**2023\_GR\_00290 Stedenbouwkundige verordening van de Stad Gent: Algemeen  
Bouwreglement - ontwerp van wijziging / thema openbaar domein + integrale herindeling -  
Vaststelling**

**Beslissing:** Goedgekeurd in openbare vergadering van 24 april 2023

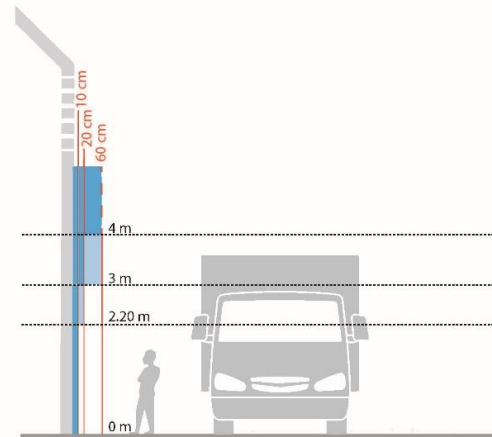
2.7 b)	<p>De voorgestelde wijzigingen aan het algemeen bouwreglement voor wat betreft de uitkragingen zijn in tegenspraak met / niet afgestemd op de technische richtlijn voorgevelisolatie of tenminste elementen bevatten die verwarrend zijn en tot discussie kunnen leiden.</p> <ul style="list-style-type: none"> <li>- over de hoogte op grondniveau: ABR spreekt over 0 tot 2,20, TR spreekt over 0 tot 2,10. ook geen toelichting over.</li> <li>- over de minimale breedte van het voetpad: ABR geen breedte, TR spreekt over 1,20m.</li> <li>- Over de minimale uitsprong: AB spreekt over 10 cm, TR spreekt over 14 cm.</li> </ul>	A4

2.7 c)	<p>eerste alinea 'gebouwdelen mogen in principe niet uitspringen, er zijn enkele uitzonderingen...' in toelichting staat dat boven 4m geen voorschrift geldt =&gt; tegenstrijdig</p>	B1, B8

2.7 a) Uit deze opmerkingen blijkt dat de verhouding met de decretale bepalingen rond voorgevelisolatie onvoldoende duidelijk is. De tekst wordt dus best wat herwerkt waarbij tegelijk ook duidelijker wordt aangegeven dat deze bepalingen over plaatselijke uitsprongen gaan, dit in tegenstelling tot voorgevelisolatie die meestal de volledige gevel beslaat.

**Artikel 2.7 Uitsprongen boven de openbare weg** ~~het maaiveld waardoor de binnenruimte van een gebouw vergroot wordt~~

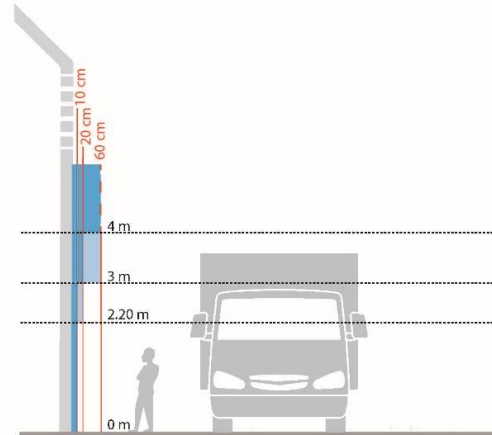
Voorschrift	Toelichting
<p>Gebouwonderdelen mogen in principe niet uitspringen voorbij de rooilijn. Er zijn wel enkele uitzonderingen.</p> <p>Bij gebouwen waarvan de voorgevel tegen de rooilijn staat, mogen bepaalde onderdelen van het gebouw uitspringen uit het gevelvlak tot voorbij de rooilijn:</p> <ul style="list-style-type: none"> <li>&gt; tot op een hoogte van 2,20 meter boven het peil van het trottoir of van de openbare weg mogen zowel constructieve als niet-constructieve elementen maximaal 10 centimeter uitspringen voorbij de rooilijn.</li> <li>&gt; van 2,20 meter tot 3 meter boven het peil van het trottoir of van de openbare weg mogen constructieve elementen maximaal 10 centimeter en niet-constructieve elementen maximaal 20 centimeter uitspringen voorbij de rooilijn.</li> <li>&gt; van 3 meter tot 4 meter boven het peil van het trottoir of van de openbare weg mogen constructieve elementen maximaal 20 centimeter en niet-constructieve elementen maximaal 60 centimeter uitspringen voorbij de rooilijn.</li> <li>&gt; vanaf een hoogte van 4 meter boven het peil van het trottoir of van de openbare weg is de maximaal</li> </ul>	<p>Bij gebouwen waarvan de voorgevel tegen de rooilijn staat, mogen bepaalde onderdelen van het gebouw uitspringen uit het gevelvlak tot voorbij de rooilijn.</p> <p>We werken met verschillende hoogtes en afmetingen van uitsprongen. Op die manier beperken we enerzijds het risico op schade bij een aanrijding door een vrachtwagen. Anderzijds zijn er toch kleinschalige uitsprongen mogelijk om esthetische, publiciteits- of functionele redenen:</p> <ul style="list-style-type: none"> <li>&gt; Onder de 2,20 meter loophoogte moet het trottoir nog voldoende breed blijven, dus beperken we alle uitsprongen tot 10 centimeter.</li> <li>&gt; Boven de 2,20 meter moet het mogelijk blijven om constructies zoals rolluiken en zonnetenten aan te brengen boven de ramen. Dergelijke niet-constructieve uitsprongen mogen tot 20 centimeter uitspringen t.o.v. de voorgevel.</li> <li>&gt; Boven de 3 meter is er minder risico dat de constructieve elementen worden aangereken door vrachtwagens. Daarom mogen zij tot 20 centimeter uitspringen. Niet-constructieve elementen kan je makkelijker vervangen of wegnemen. Daarom mogen ze boven de 3 meter tot 60 centimeter uitspringen.</li> <li>&gt; Vanaf 4 meter is er geen aanrijgevaar meer en is de maximale toegelaten uitsprong afhankelijk van de plaatselijke context en/of de geldende voorschriften van het bestemmingsplan. Dit wordt op onderstaand schema weergegeven als een stippellijn die overschreden mag worden als de plaatselijke context het toelaat.</li> </ul>

Het is niet toegelaten om een volledig gevelvlak laten uitkragen tot voorbij de rooilijn, tenzij in functie van voorgevelisolatie, dan geldt art. 4.3.8§1 van de VCRO. Bij gebouwen met gevelisolatie kunnen kleinschalige constructieve elementen maximaal 5 centimeter voorbij de gevelisolatie uitspringen.

Bijkomende motivatie wijziging :

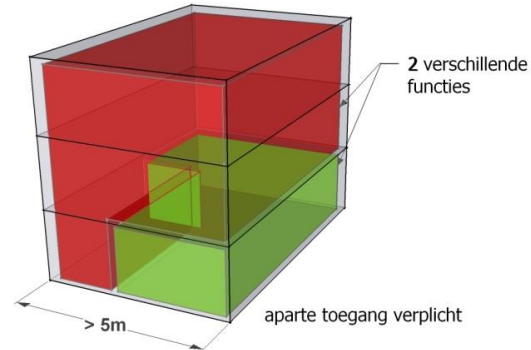
- Een afvallokaal is wat achterhaald, zeker voor grote gebouwen, en vanuit Ivago wil men meer handvaten om te zorgen dat de afvalaanbieding correct gebeurt. Sorteerpunten zijn daar een oplossing voor. We voegen geen technische details toe om te vermijden dat het ABR moet aangepast worden aan toekomstige afvalophaalsystemen.

- De sorteerpunten moeten bereikbaar zijn voor de afvalophaler, bij voorkeur vanop het openbaar domein. Als containers op privaat domein gebouwd worden, moeten die containers zelf overgedragen worden aan Ivago tegen een symbolische euro en blijft de grond privaat.
